Untere Salzach: Tittmoninger Becken Stellungnahme zur Variantenuntersuchung

Stellungnahme der Grenzkraftwerke GmbH zum vorläufigen Ergebnis der Variantenuntersuchung

Abbildung 1: Anordnung von Fischleitsystemen im Grundriss

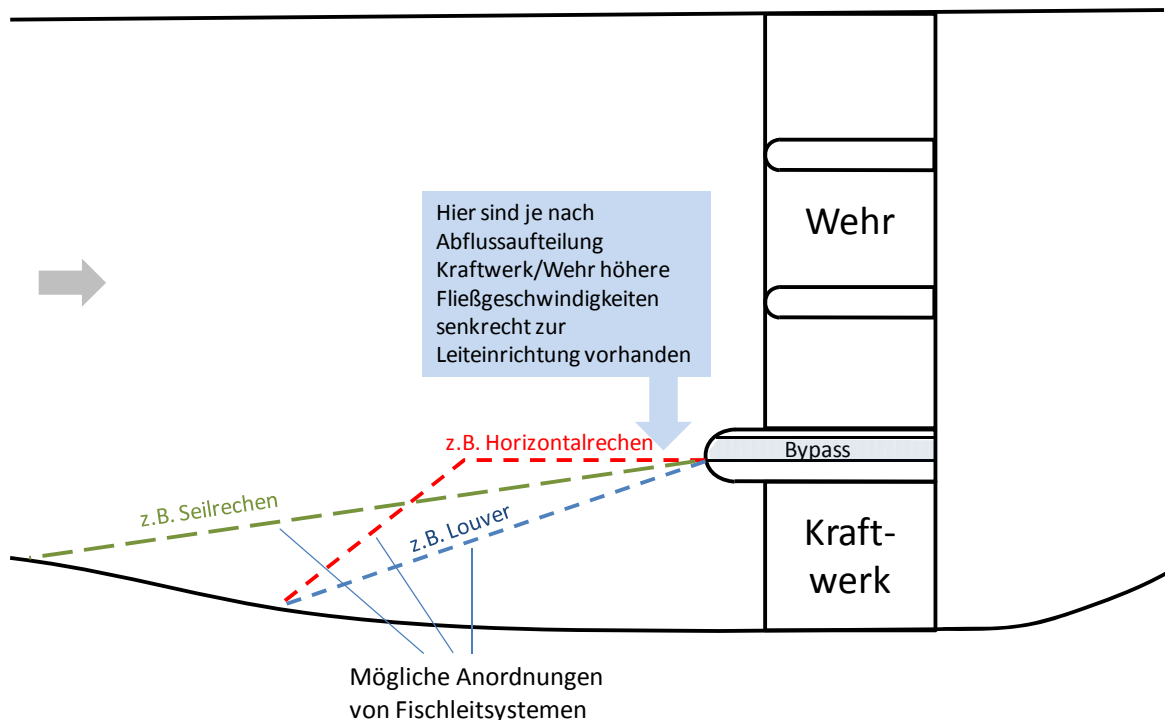
Es ist unbestritten, dass die Kompaktturbinen einen wirkungsvollen Fischschutz erfordern. Es ist auch Konsens in der Fachwelt¹, dass die erfolgreichste Maßnahme hierzu das Ableiten der Fische im Oberwasser des Kraftwerkseinlaufes ist. Hierzu gibt es bisher Erfahrungen insbesondere mit Leitrechen² sowie Louvern und Bar-Racks³. Die Geschwindigkeiten normal zur Rechenfläche sollten hierbei ausreichend gering sind. Die typische Anordnung dieser Leitstrukturen bedingt notwendiger Weise im Bereich des Trennpfeilerkopfes am Übergang zwischen Kraftwerk und Wehr lokal erhöhte Geschwindigkeiten senkrecht zur Leiteinrichtung bzw. zum Fischleitsystem (vgl. Abbildung 1). Hierdurch wird die Wirksamkeit dieser Strukturen jedoch nicht grundsätzlich in Frage gestellt.

Das Konzept des Seilrechens ist in seiner Wirkung gut vergleichbar. Die höhere Flexibilität hinsichtlich der erreichbaren Längen und den damit verbundenen sehr vorteilhaften Anströmwinkeln ermöglicht tendenziell sogar eine bessere Leitwirkung.

Auch wenn der Seilrechen noch nicht durch Pilotprojekte in seiner Wirksamkeit zweifelsfrei nachgewiesen werden konnte, ist alleine durch die oben aufgezeigte Analogie nachweisbar, dass die gewünschte Leitwirkung erreicht wird.

Abbildung 2: Reinigung des Seilrechens bei begrenzter Verlegung
(Beispiel für einen normalen Reinigungsvorgang)

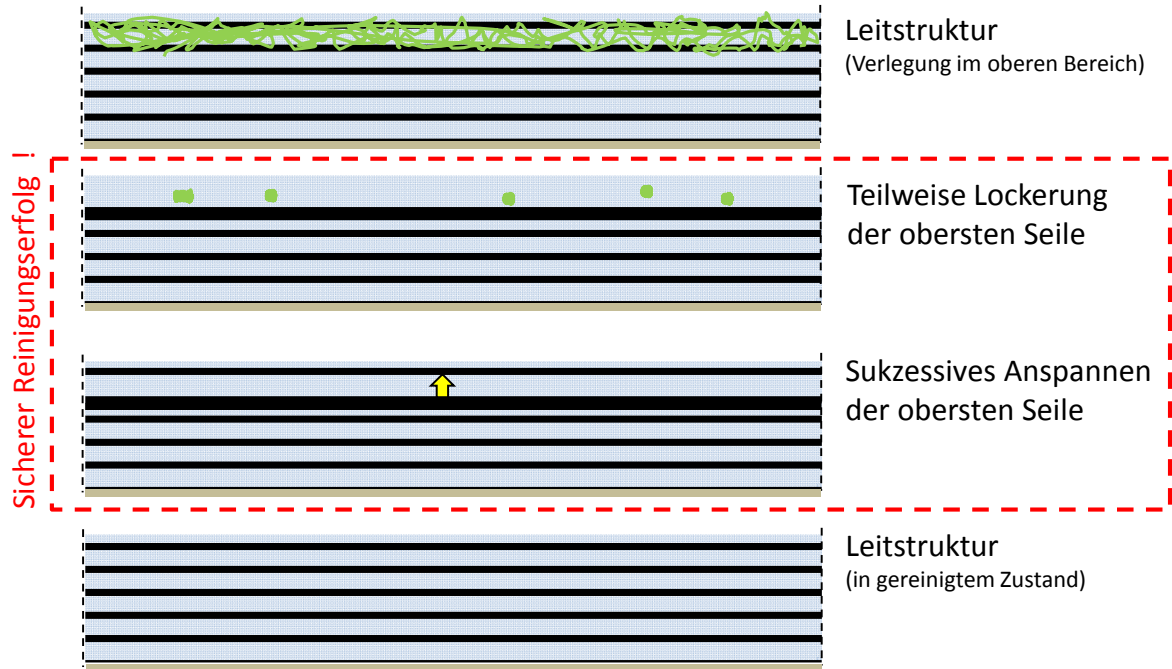
Das Seilrechenkonzept betritt hinsichtlich des Reinigungsvorgangs zweifellos technisches Neuland. Daher wurde das Antriebskonzept so ausgelegt, dass für jedes einzelne Seil bzw. in einer anderen technischen Variante für jeweils ein Paar von benachbarten Seilen ein vollständig individueller Antrieb erfolgen kann. Damit kann der Reinigungsvorgang in jedem Fall auch bei einer vollständigen Verlegung und ungünstigem Material (z.B. stark verfilzt, stark verästelt, biogen verfestigt) sichergestellt werden, da die Struktur des Seilrechens beim Reinigungsvorgang vollständig aufgelöst wird und anschließend jedes einzelne Seil individuell angehoben werden kann (vgl. Abbildung 2 und Abbildung 3).

In umfassenden Modellversuchen konnte bereits mit einer sehr primitiven Beweglichkeit der Seile (Klappmechanismus) ein sehr guter Reinigungserfolg nachgewiesen werden.

Es ist wichtig, dass bei einer externen Beurteilung des Seilrechenkonzeptes hinsichtlich seiner Praktikabilität diese technischen Randbedingungen ausreichend berücksichtigt werden.

Abbildung 4: Grundlegende Versuche zum Seilverhalten und Seilhandling, zuverlässige und robuste Steuerungs- und Antriebstechnik

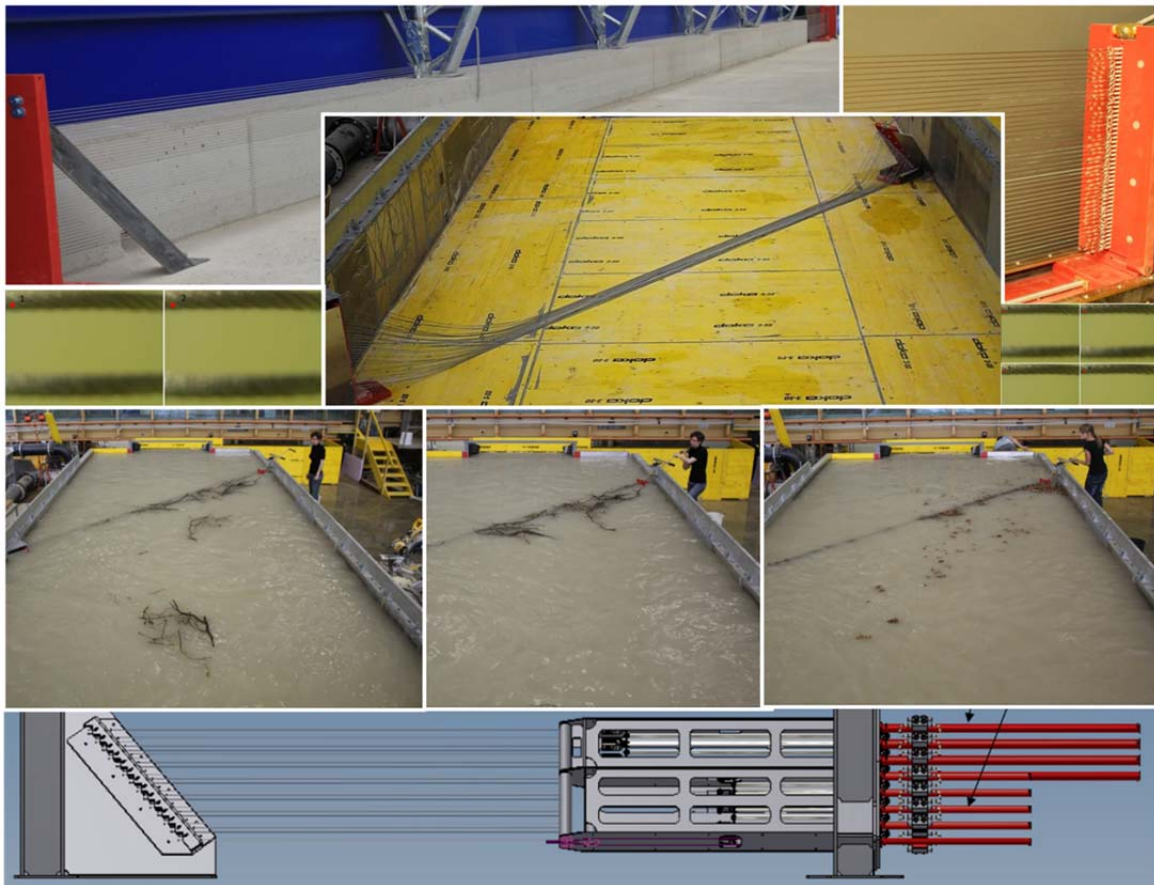
Das Seilrechenkonzept basiert auf einem professionellen Handling der Drahtseile. Durch eine robuste Steuerungs- und Antriebstechnik (Hydrauliksystem, siehe auch Abbildung 4 unten) wird sichergestellt, dass an allen Seilen die gleiche Vorspannkraft wirkt. Der Seildurchhang ist an allen Seilen konstant bzw. individuell einstellbar. Die lichten Weiten bzw. die Abstände zwischen den Seilen sind auch bei sehr großen Spannweiten sehr gleichmäßig. Diese regelmäßige Struktur wird auch durch Schwemmgut oder Schwimmstoffe (z.B. Äste), welche bis zum nächsten Reinigungsvorgang am Seilrechen zurückgehalten werden, nicht nennenswert beeinträchtigt. Das Ablegen und Wiederanspannen der Kabel erfolgt in definierter Reihenfolge. Hierdurch kann ein Verheddern, ein Verknoten oder ein anderes blockierendes Seilverhalten wirksam vermieden werden.

Diese Zusammenhänge sind in verschiedensten Experimenten (Abbildung 4) insbesondere zu Beginn der Entwicklung des Seilrechenkonzeptes umfassend untersucht worden.
